改善箇所説明図

B ピラー搭載カメラ

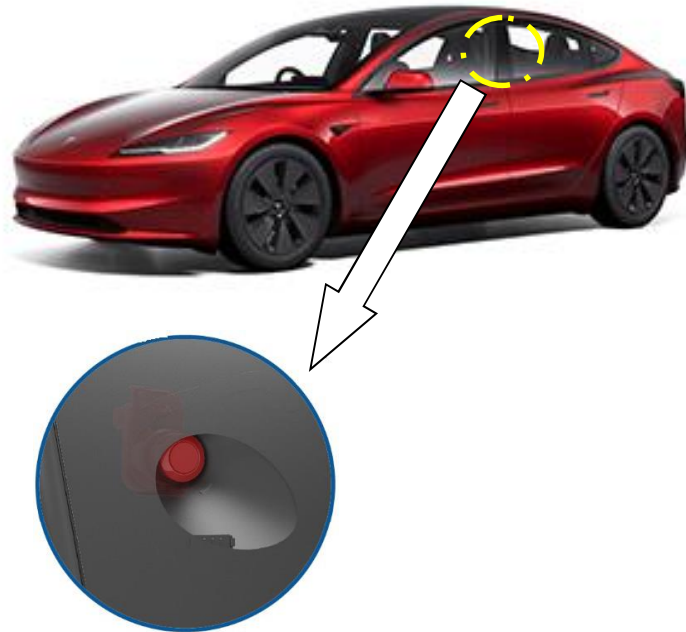
車両 B ピラーに搭載されているカメラについて、ソフトウェアの設計が不十分なため、カメラの汚れ等でセンサが感知不能となった際に、感知不能を検出しない。そのため、運転者に故障警告が行われず、かじ取り装置の基準を満たさない。

全車両、対策がなされたプログラムの配信を行う。

識別：ソフトウェアバージョン 2024.26.7 かそれ以降
